滋賀県立琵琶湖博物館水槽破損事故にかかる 第三者委員会による原因調査報告書について

1. 第三者委員会水槽破損事故原因調査報告書の概要について

(ビワコオオナマズ水槽破損原因調査・検討の結果)

ビワコオオナマズ水槽（事故確認直後の写真）

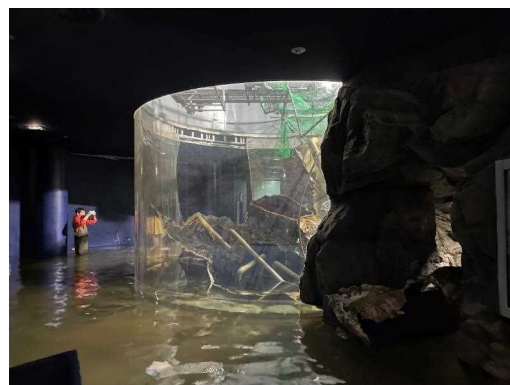
- ・ 令和5年2月10日8:20頃、ビワコオオナマズを展示する直径5.1m、高さ3.8mの円柱状アクリル水槽が割れ、約1000トンの水が流出し周囲一帯が浸水した。
- ・ 開館前の事故により、スタッフを含め人的被害はなく、ビワコオオナマズも無事保護された。
